OKRESNÝ ÚRAD DOLNÝ KUBÍN

OU-DK-OSZP-2026/000888-023

ZÁVÄZNÉ STANOVISKO

Zámer navrhovanej činnosti „Využitie geotermálnej energie na energetické a rekreačné účely Oravská Poruba – Gecel“

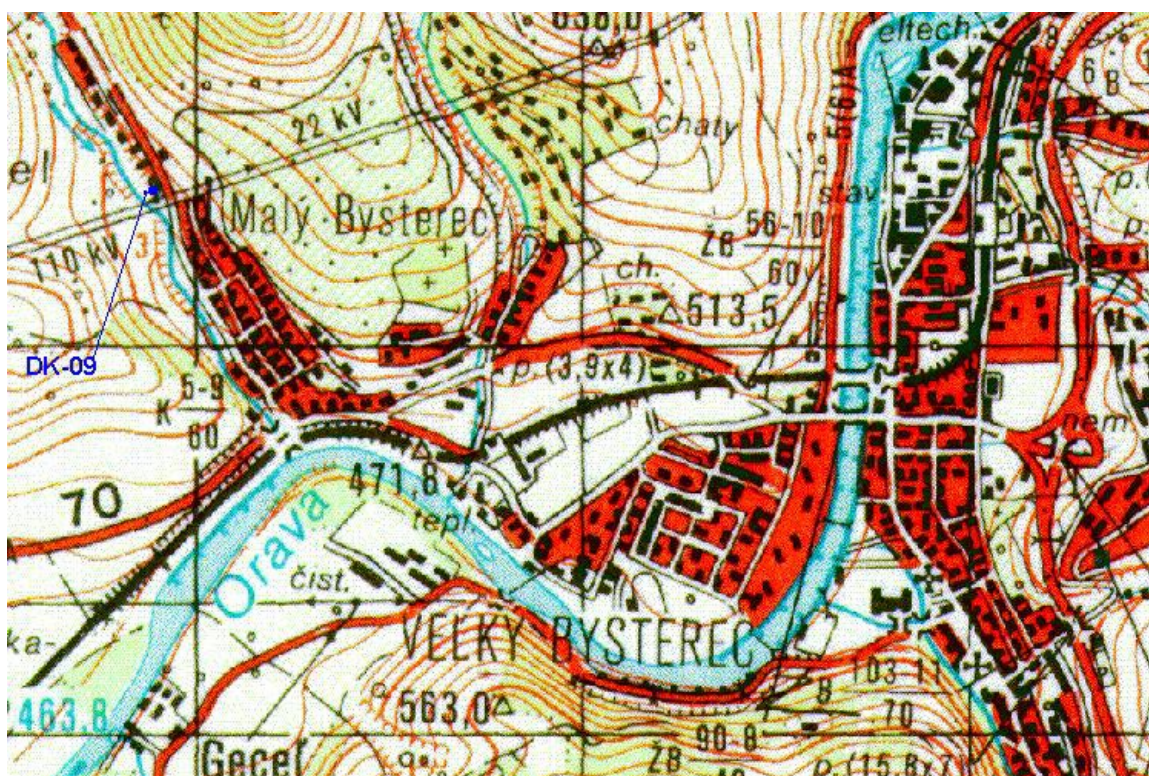
V projekte geologickej úlohy (príloha č. 2 zámeru) je na str. 15 mapa hydrogeotermálnej štruktúry Skorušinskej panvy (príloha 1). V mape sú vyznačené zdroje minerálnych vôd, jeden sa nachádza v tesnej blízkosti vrtu. V texte zámeru, ani v projekte nie sú tieto zdroje a ich eventuálne ovplyvnenie, uvedené, nie sú vôbec spomenuté. Jedná sa o prírodné vývery, ktoré nie sú oficiálne uznané MZ SR za minerálne vody, ale jedná sa o minerálne vody. Je teda potrebné ich v zámere spomenúť a vylúčiť eventuálne ovplyvnenie.

Na základe dostupných informácií z portálu minerálne – pramene SAŽP sa jedná o najbližší prameň k nami navrhovanej činnosti je prameň v k.u. Malý Bysterec s označením DK-09 (Jeho lokalizácia je na nasledujúcom obrázku pod textom. Prameň bol už v čase registrácie (rok 1999) zaniknutý po záplave z pred 3 rokov. (Obr.3). Vzhľadom na skutočnosť že geotermálny vrt plánuje zachytávať kolektory geotermálnych vôd v hĺbke 2400 až 2900 m (krížňanský príkrov - vrchný a stredný trias vápence, dolomity, ílovité bridlice – kolektory v karbonátoch) nadložnými vrstvami paleogénu s predpokladanou hrúbkou cca 1600 m, následne je predpokladaný geologický sled vo forme mezozoických hornín – krížňanského príkrovu (vápence, sliene, prevaha izolátorov) nepredpokladáme resp. ovplyvnenie minerálnych prameňov v blízkom okolí navrhovanou činnosťou môžeme vylúčiť.

Príloha č. 1 Situácia zariadenia pre realizáciu HDS vrtu GOP-1 Oravská Poruba - Gecel

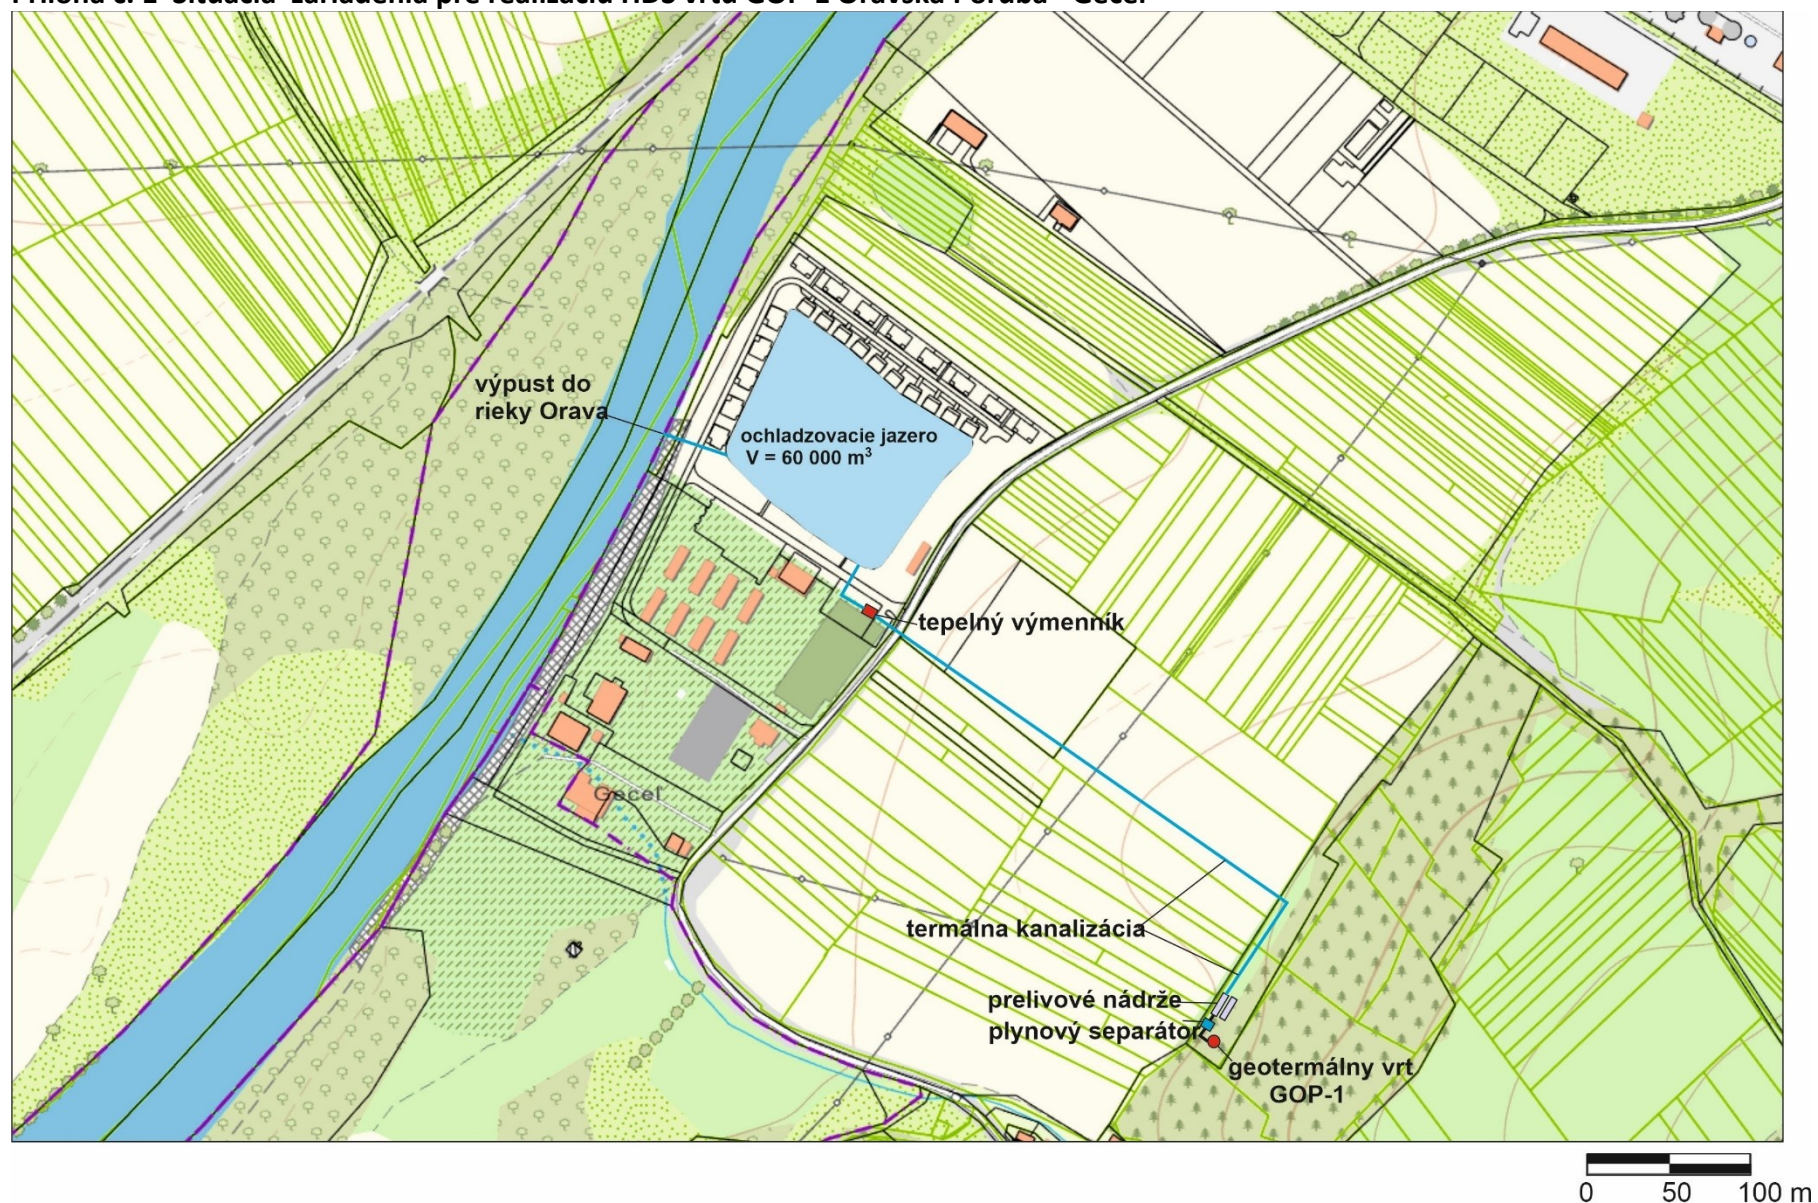
Vysvetlenie ochladzovania geotermálnej vody počas hydrodynamickej skúšky na geotermálnom vrte GOP-1

V projekte geologickej úlohy (príloha č. 2 zámeru) je v kapitole 2.10 Ochrana životného prostredia, v poslednom bode uvedené, že „geotermálna voda získaná pri hydrodynamickej skúške bude likvidovaná cez rýchlometrážne potrubie v povrchovom recipiente Orava“. Uvedené treba dať do súladu so zámerom, v ktorom je uvedené, že voda bude pred vypúšťaním do toku ochladzovaná (ochladzovanie je predmetom aj tohto ustanovenia, vyššie v texte). Rovnako aj v prílohe 6 k projektu – hydrodynamická skúška (HDS) je uvedené, že pred začatím HDS bude, okrem iného, „realizovaný odvod geotermálnej vody do povrchového recipientu“. V prvom aj v druhom prípade je úplne opomenutý ochladzovací stupeň.

Na zabezpečenie uskutočnenia hydrodynamickej skúšky bude potrebné vybudovanie technologického zázemia resp. zariadenia pre jej realizáciu. Potrebné bude nainštalovať zhlavie geotermálneho vrtu, prepojovacie armatúry.

Na zabezpečenie uskutočnenia hydrodynamickej skúšky bude potrebné vybudovanie technologického zázemia v resp. zariadenia. Potrebné bude nainštalovať zhlavie geotermálneho vrtu, prepojovacie armatúry. Pre odplynenie geotermálnej vody bude potrebný plynový separátor s objemom min 4 m³. Geotermálna voda zbavená plynnej zložky bude pokračovať cez indukčný prietokomer do oceľových prelivových nádrží (2 x 20 m³) resp. do výmenníka tepla, kde bude ochladzovaná. Následne bude vypustená do ochladzovacieho jazera (objem 60 000 m³) s vyústením do toku Orava. Všetky použité zariadenia budú prepojené potrubnými rozvodmi. Budú odsadené meracie zariadenia a snímače spolu s automatizovaným systémom merania, zberu a ukladania dát. Navrhnuté je teda vypúšťanie ochladenej geotermálnej vody cez plánovanú termálnu kanalizáciu. Technologické zariadenie pre realizáciu hydrodynamickej skúšky bude zostrojené na základe predpokladaných parametrov geotermálneho vrtu, pričom počas priebehu hydrodynamickej skúšky môže byť podľa potreby upravované.
